第7回
新たな管理型産業廃棄物最終処分場施設整備専門委員会

令和7年11月
高知県、（公財）エコサイクル高知

説明事項

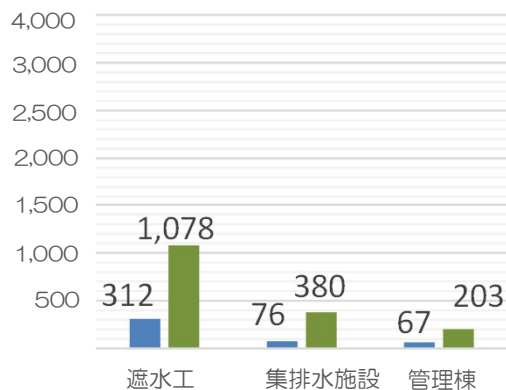
現行処分場（日高）及び新処分場（佐川）の整備に係るイニシャルコストを比較した資料を提示してほしい。

日高： 3,950百万円
 ↓ 3.4倍
 佐川： 13,270百万円

- ・埋立面積 12,000m²⇒16,253m² 約1.4倍
- ・埋立容量 111,550m³⇒205,500m³ 約1.9倍
- ・浸出水処理能力 15m³/日⇒33m³/日 約2.2倍

約34.6%上昇
 (H19 → R6)
※出典(国土交通省HP)
 建設工事費デフレーター

○調査結果

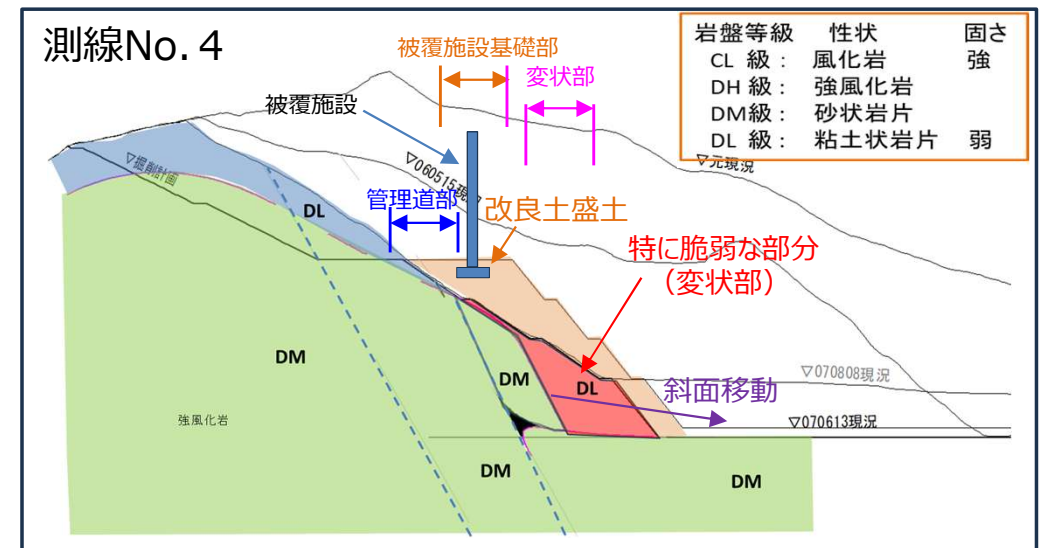
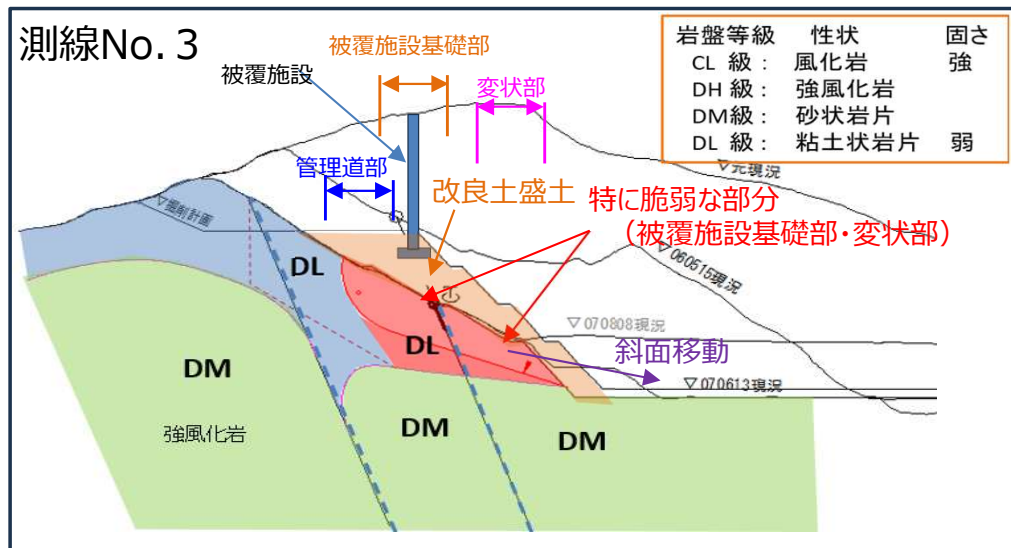
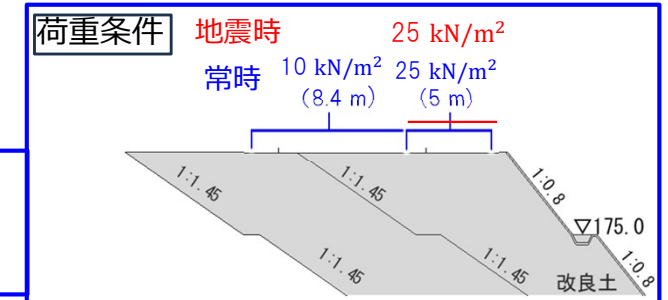
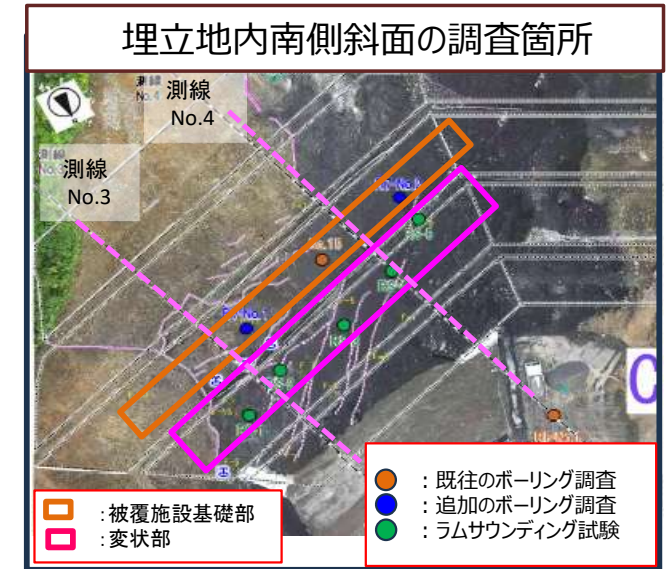
- ・測線No.3：被覆施設基礎部から変状部の広い範囲において、DL級岩盤の中でも**特に脆弱な部分**が確認された。
- ・測線No.4：変状部において、DL級岩盤の中でも**特に脆弱な部分**が確認された。

- ・**特に脆弱な部分**に現計画のとおり改良土盛土を施工した場合、埋立地内南側斜面が埋立地側に移動する**地すべり**が発生する結果となった。

調査結果から下記対策工法の比較を行い、信頼性、コスト、工期の面で優れた案3を採用。

横断図

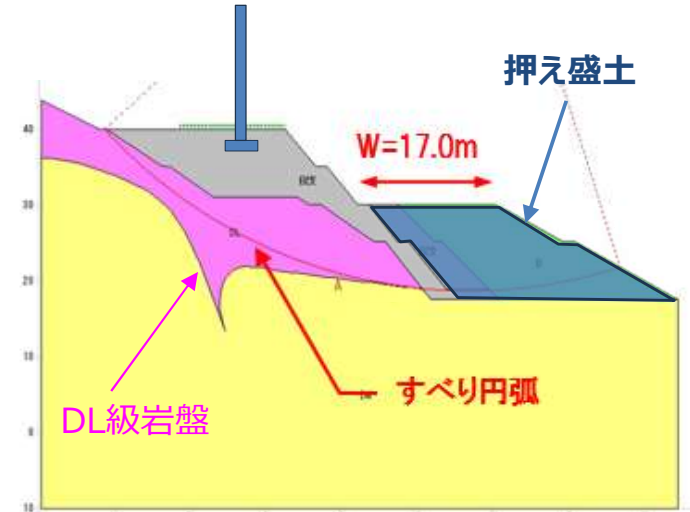
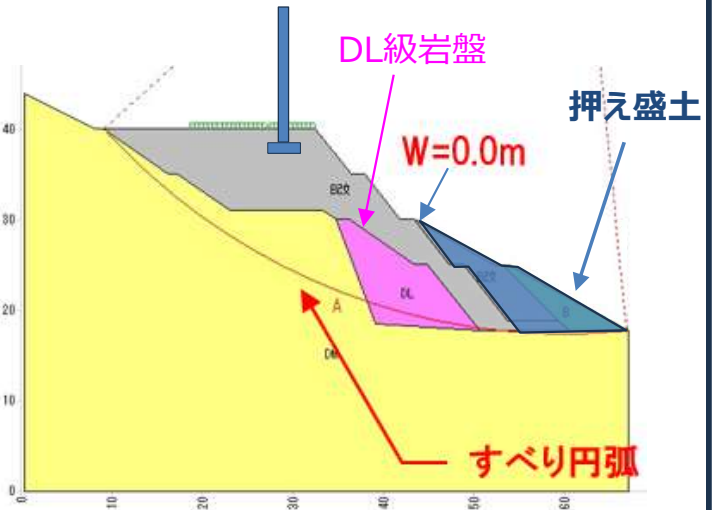
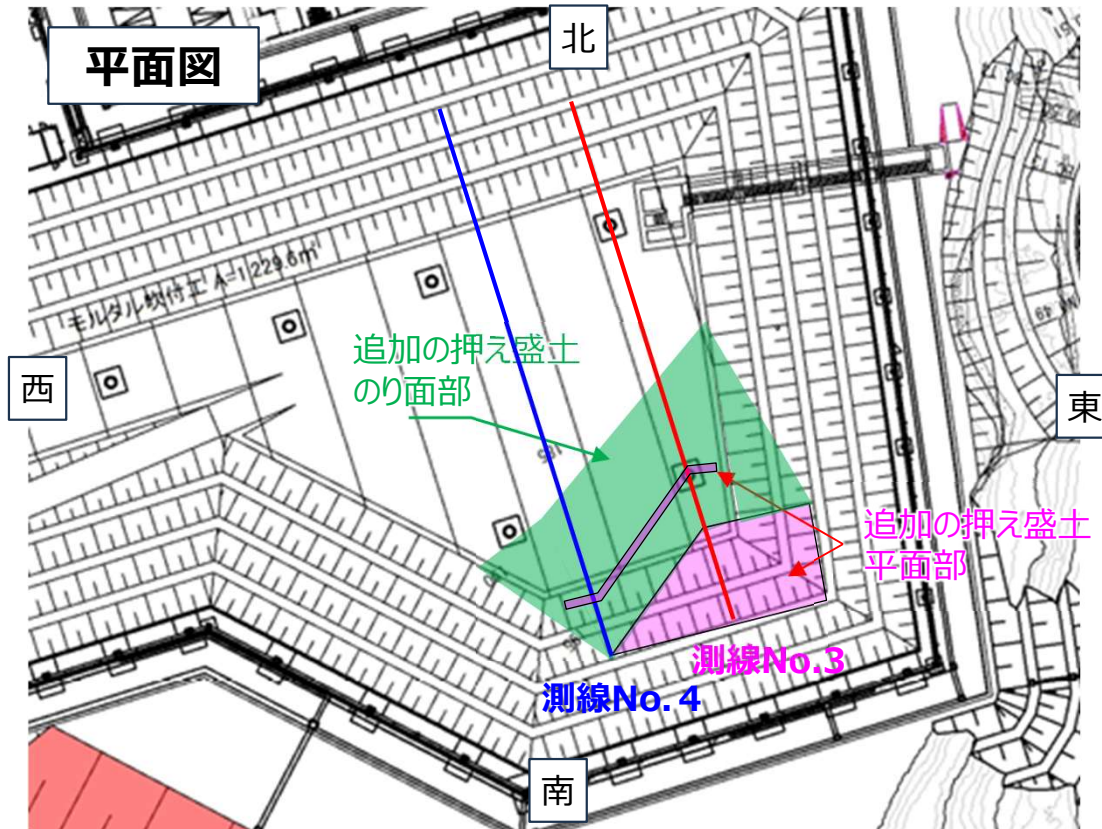
- 脆弱部移動を抑止する埋立地内部の押え盛土形状は、脆弱部であるDL級岩盤が、地下水等の影響を受け、斜面に変状が生じた特に脆弱な部分と同等まで脆弱化すると想定。
これにより脆弱化した状態で発生する円弧すべりの滑動力に対して安全を確保できる形状とした。
- 測線No.3の断面では、DL級岩盤が斜面を覆っているため、すべり円弧上を動こうとする滑動力が大きく、すべりへの抵抗力となる押え盛土が大きくなる。
- 測線No.4では、DL級岩盤部が少ないため滑動力も小さく、測線No.3に比べ押え盛土が小さくなる。
- 竣工時の形状は、平面図のとおり。

底盤部遮水構造図

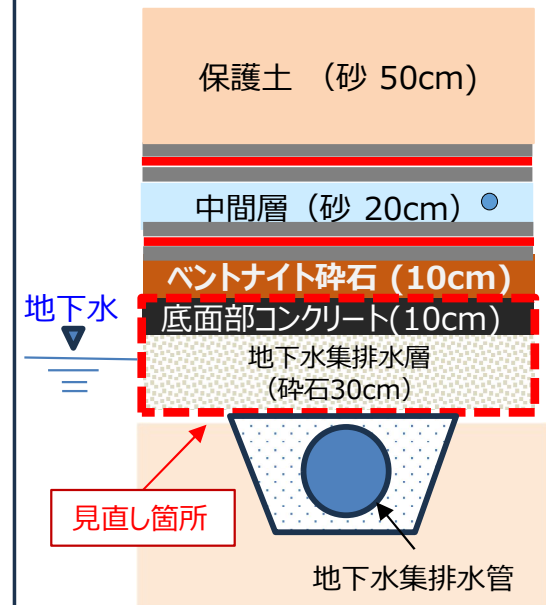
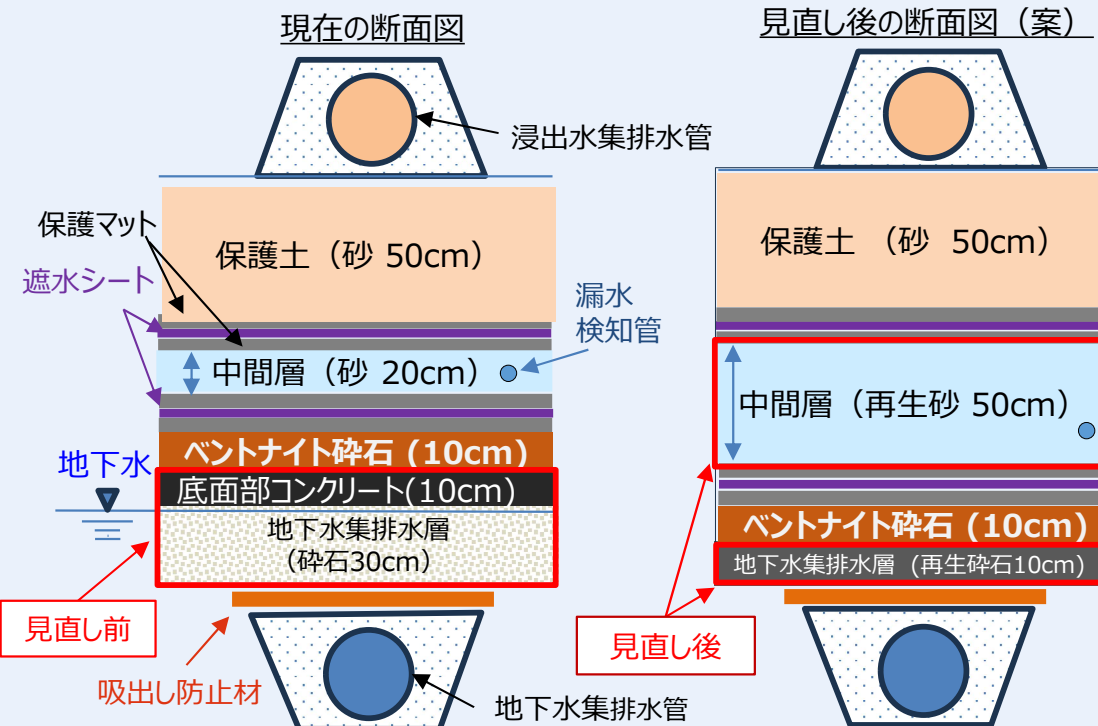
底盤部遮水構造のうち、地下水集排水を前提として設計された地下水集排水層（砕石 30cm）や地下水のベントナイト砕石への浸潤を防ぐために設けた底面部コンクリート（10cm）を見直す。

- 地下水集排水層（碎石 30cm）に替え、中間層（再生砂）を厚くする。
- 底面部コンクリート（10cm）に替え、再生碎石（10cm）を敷き均す。

底盤部遮水構造を変更した場合約10,000千円経費削減
